Verkoop [Afd 8.4.2]

Niet conform

Verslagnummer:
40/19022026/56148/64826/1

Inspectie adres: Stationstraat 48, 9170 Sint-Gillis-Waas (België)

Elektrisch bord

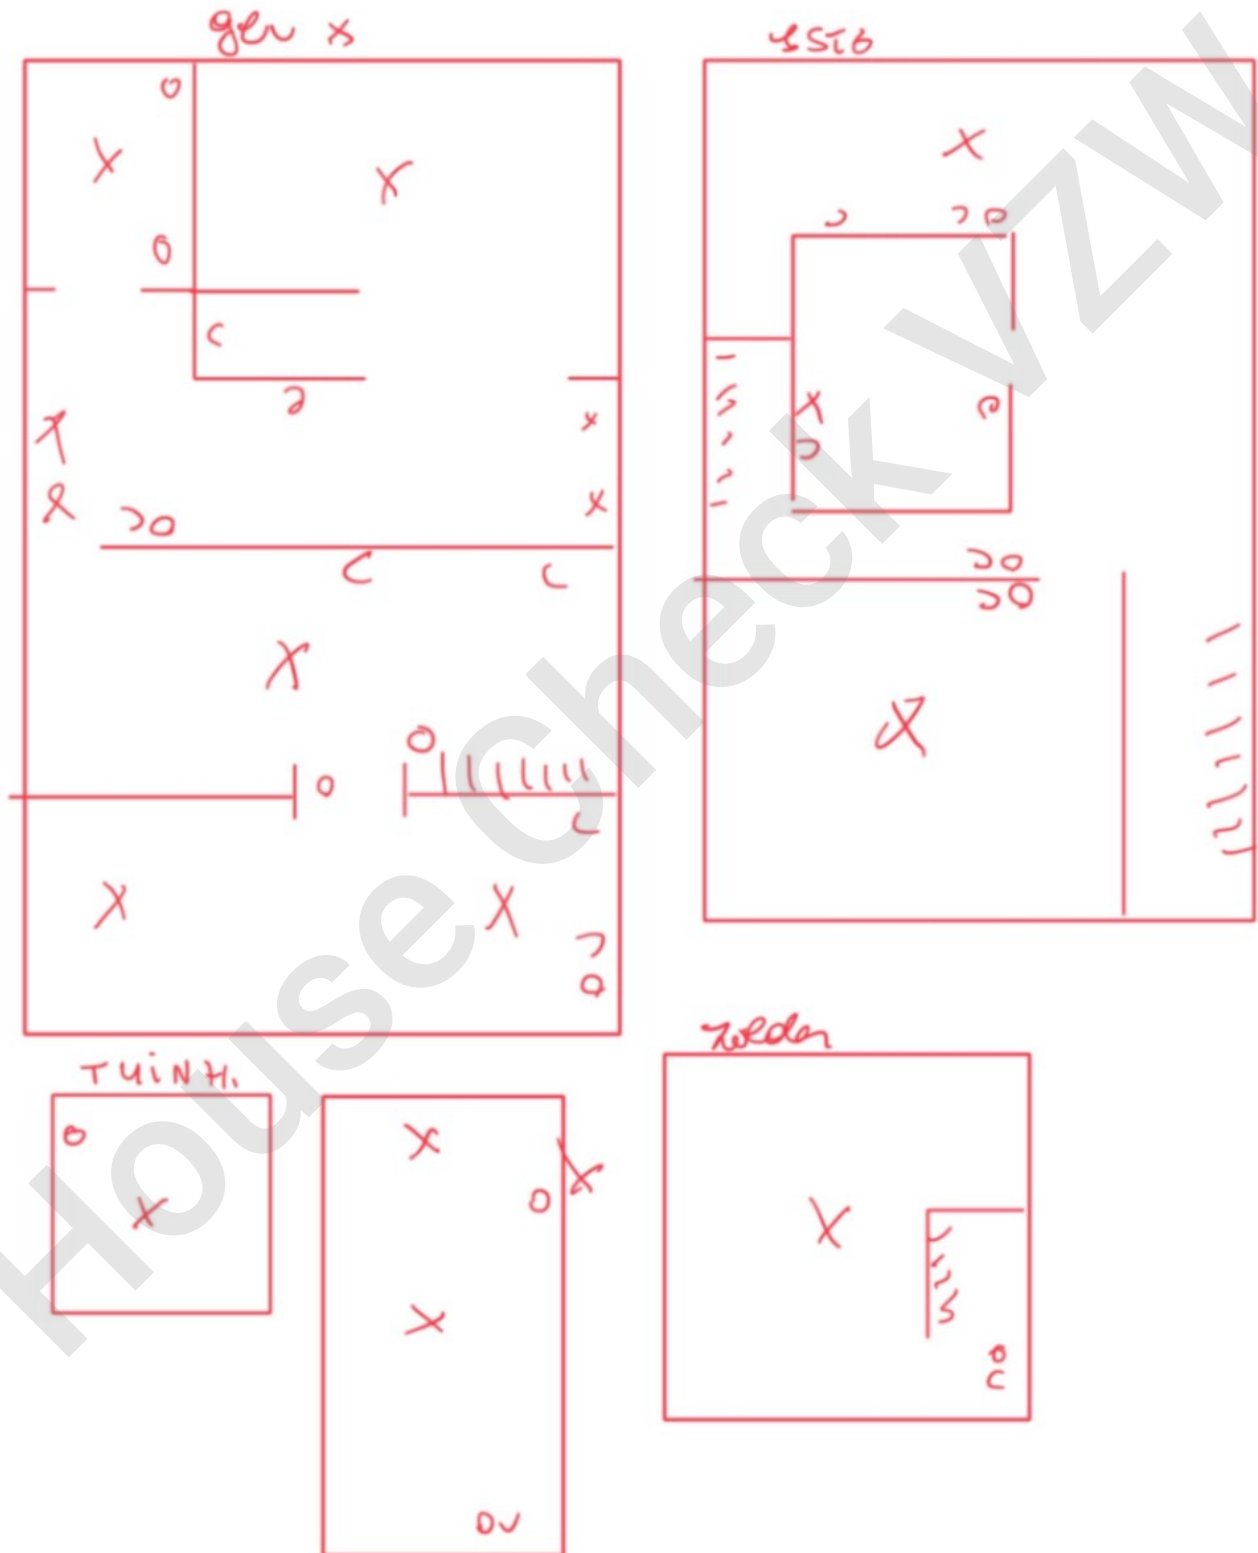
- Het verdeelbord is niet conform. - oAfd 5.3.5.1 ; oAfd 4.2.2.1.b
- Het verdeelbord is niet toegankelijk. - oAfd 5.3.5.1
- Het verdeelbord is onvoldoende gemarkeerd. Individuele markering, voedingsspanning en/of gevarendriehoek ontbreken. - oAfd 3.1.3.3; Afd 9.4.1

- Er is geen deur aan het bord. - oAfd 4.2.2.3; oAfd 4.2.2.1.b; oAfd 5.3.5.1
- Het eendraadschema en situatieplan zijn niet aanwezig. - oAfd 3.1.2.1
- De beschermingsgraad van de ruimte moet ten minste IPXX-D zijn voor ruimtes publiek toegankelijk en IPXX-B voor gewone ruimtes. - oAfd 4.2.2.3

- De wartelinvoeren van een bord van klasse II zijn niet uit isolerend materiaal vervaardigd - Afd. 5.2.6.1
- De installatie is niet aangevuld met een differentieelstroombeschermingsinrichting met hoge of zeer hoge gevoeligheid, - oAfd 4.2.4.3
